ALERTE QUALITE

EXTINCTION AUTOMATIQUE

De :	Nicolas JULIEN	Réf. : AL/QUAL/24/16	Date : 17/10/2024
Produits :	Gamme Plénitude ARGO 55, 55⁺ et 55^s et Plénitude CO₂		
Objet :	Remplacement des clapets (collecteur - pilotage) et des flexibles de décharge

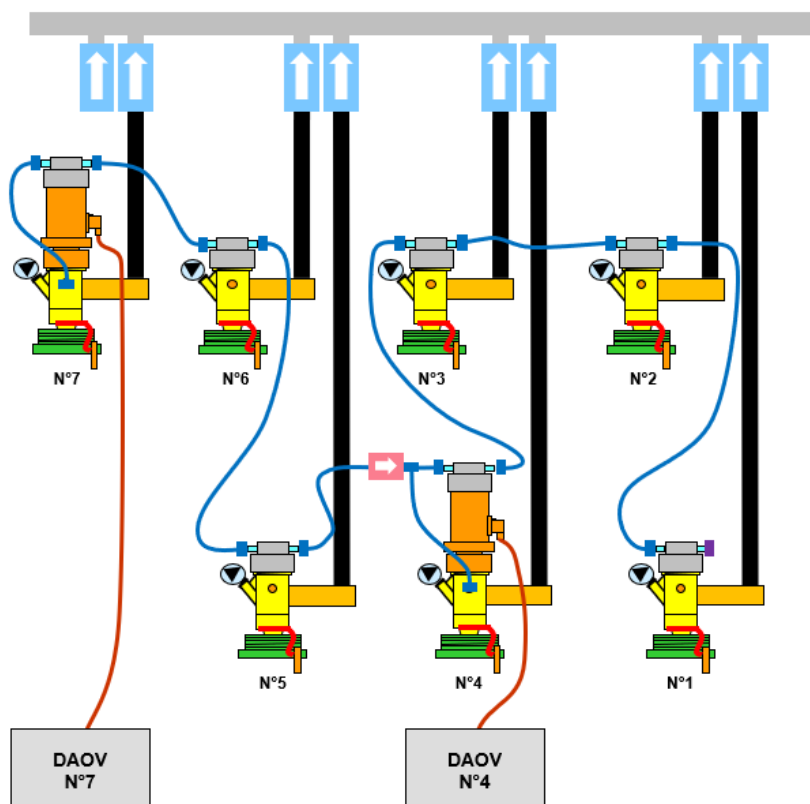
Suite à des déclenchements de réservoirs non souhaités sur des installations en système directionnel, nous avons identifié un défaut d'étanchéité sur des clapets DN15 (743400080) qui équipent les collecteurs des installations Plénitude IG 55, 55⁺ et 55^s.

Dans l'exemple du synoptique ci-contre en système directionnel, si le DAOV N°4 est activé, le réservoir pilote N°4 est déclenché et déclenche à son tour les réservoirs 3, 2 et 1, libérant ainsi le gaz dans le collecteur au travers de leur clapet respectif.

Si le clapet collecteur du réservoir N°6 est trop fuyard, la pression provenant du collecteur jusqu'à la vanne du réservoir N°6 peut être suffisante pour la déclencher. Si c'est le clapet collecteur du réservoir pilote N°7 qui est trop fuyard alors ce dernier se déclenche et déclenche via le circuit de pilotage en cascade l'ensemble des réservoirs en aval N°6 et N°5.

Schéma de principe d'un système directionnel **AVEC** clapet anti-retour pilote

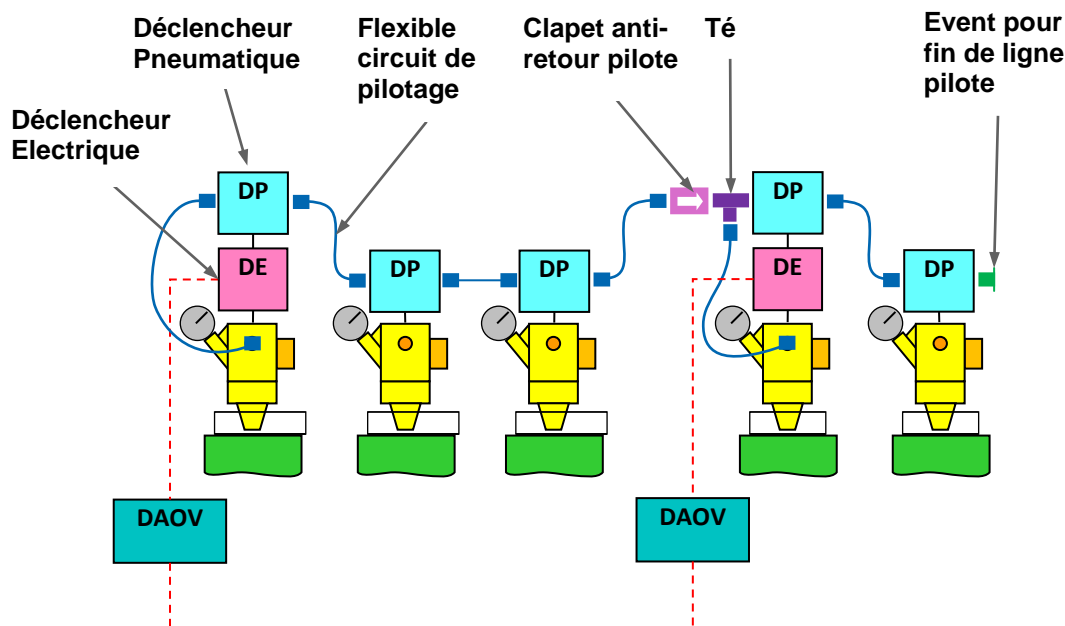
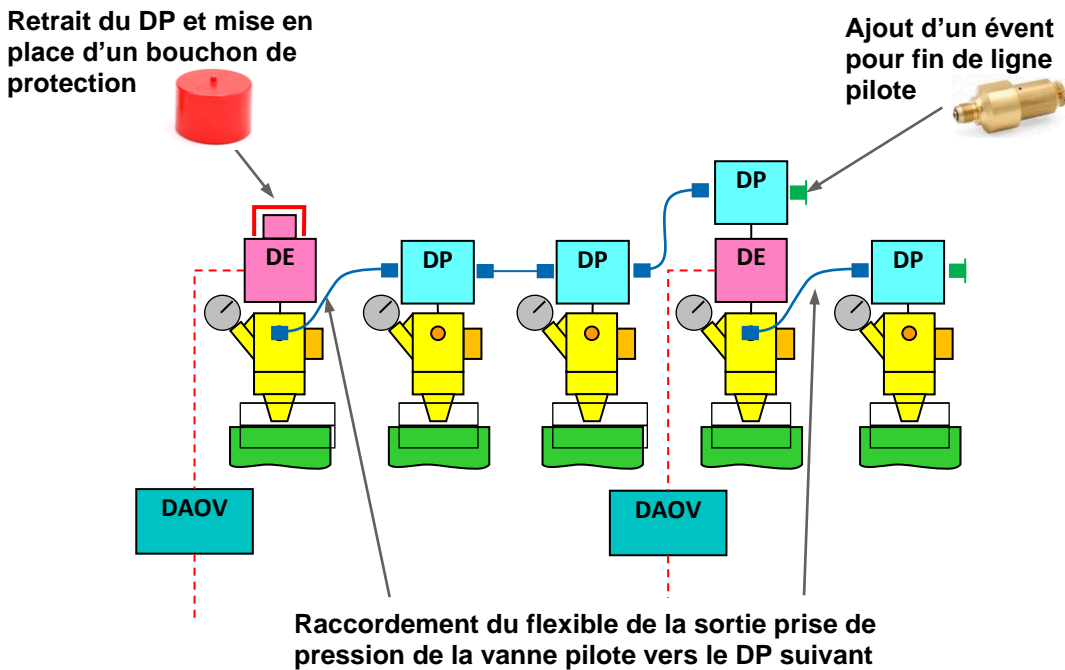
Suite à des déclenchements de réservoirs non souhaités sur des installations en système directionnel, nous avons identifié une incompatibilité avec les clapets anti-retour 1/4" de circuit de pilotage (399805) pour assurer une étanchéité parfaite avec du gaz.

Pour les systèmes directionnels en gamme plénitude IG 55, 55⁺ et 55^s, le réseau de pilotage devra être modifié pour ne plus utiliser de clapet si l'architecture de l'installation le permet. Pour supprimer les clapets, il faudra cependant prévoir des événements de fin de ligne pilote 443400786 (du même nombre que de clapets pilote à supprimer) ainsi qu'un bouchon de protection à positionner sur le 1^{er} réservoir pilote. Le couple de serrage des DP sur DE et des DP/DE sur Vanne est de 50 +0/-15 Nm.

Schéma de principe d'un système directionnel avec platines de déclenchement **AVEC** clapets anti-retour pilote

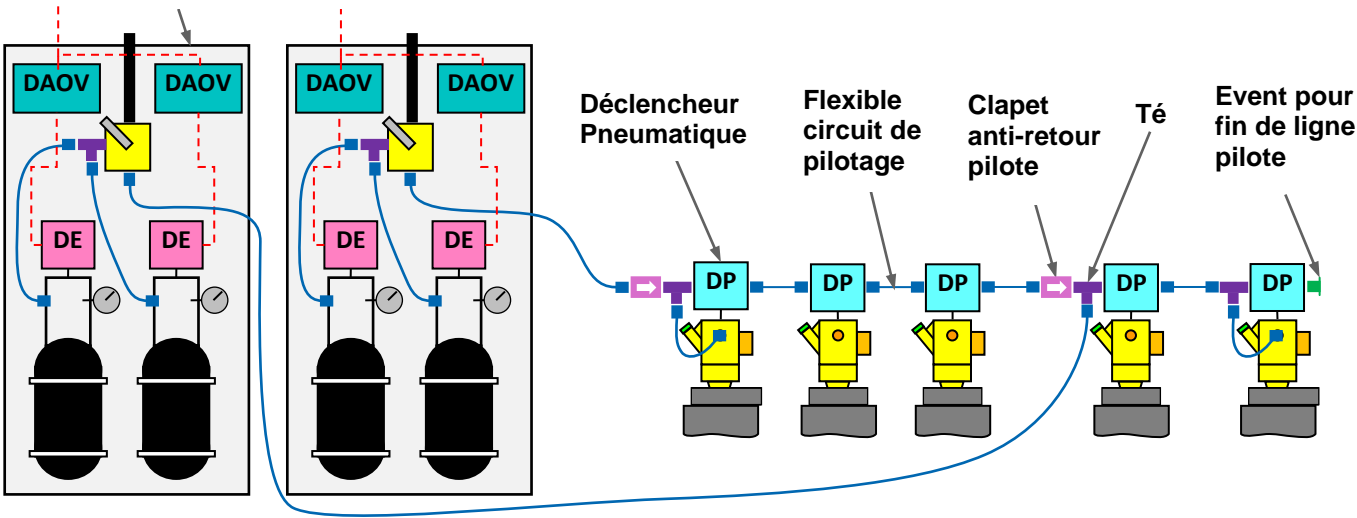
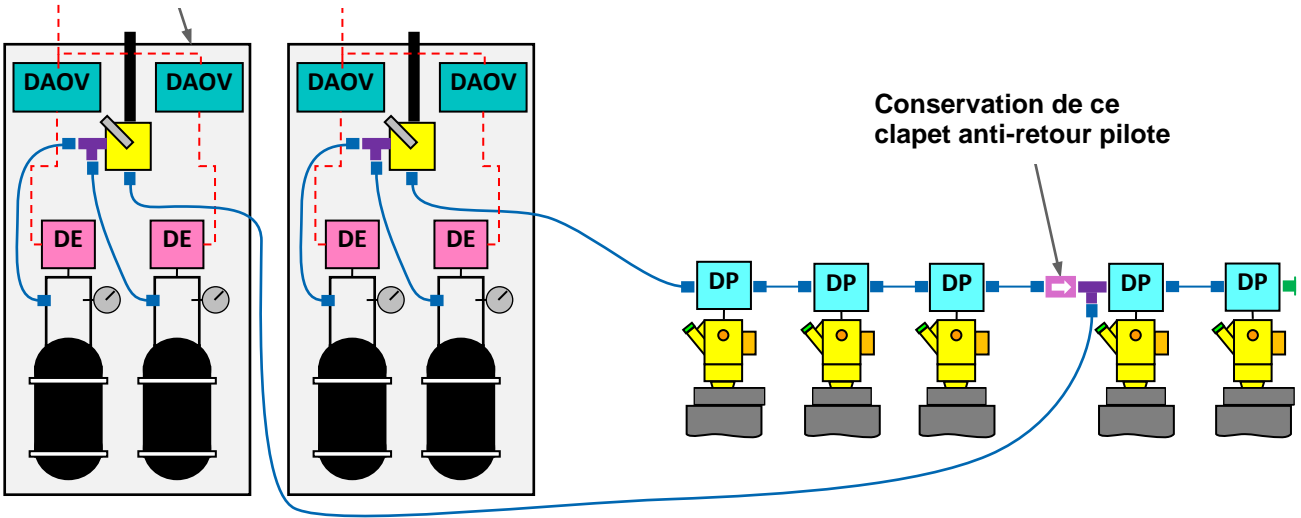
Ancienne méthode

Nouvelle méthode

Schéma de principe d'un système directionnel avec platines de déclenchement **AVEC** réduction du nombre de clapet

Pour les systèmes directionnels en gamme plénitude CO₂, le réseau de pilotage devra être modifié pour n'utiliser que le(s) clapet(s) nécessaire(s) pour dissocier les groupes de bouteille.
